製品一部変更のお知らせ

2011年 10月31日

型 番 : F-100

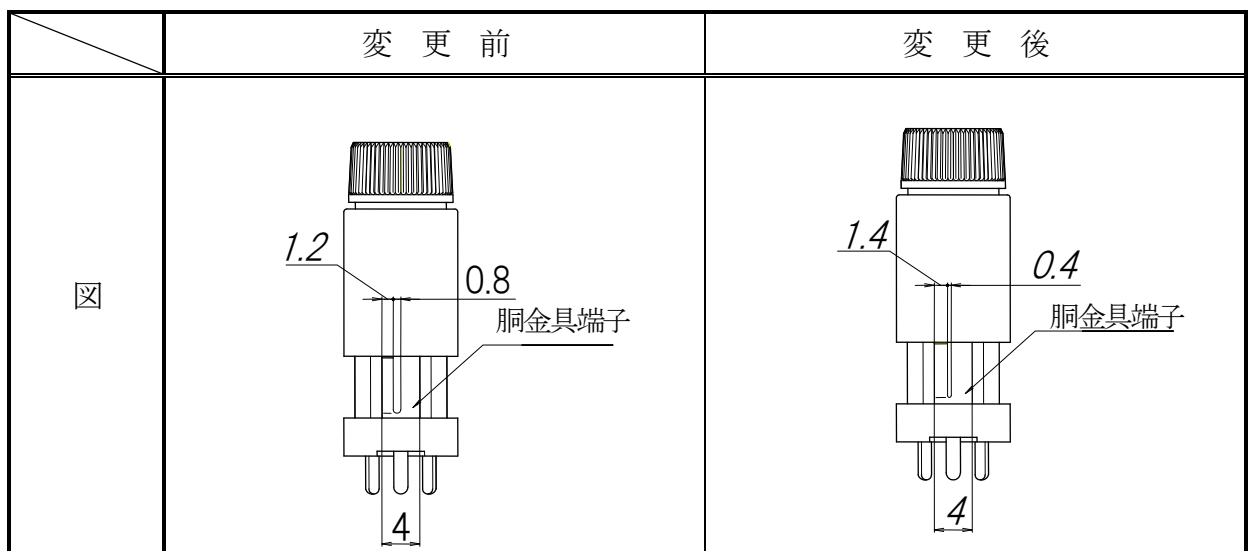
2) 変更内容：銅金具端子の一部形状変更

3) 変更の理由：品質向上のため、銅金具端子のツメ部分の幅を増やしました。

4) 実施の時期：2012年2月中旬頃、弊社生産分より順次
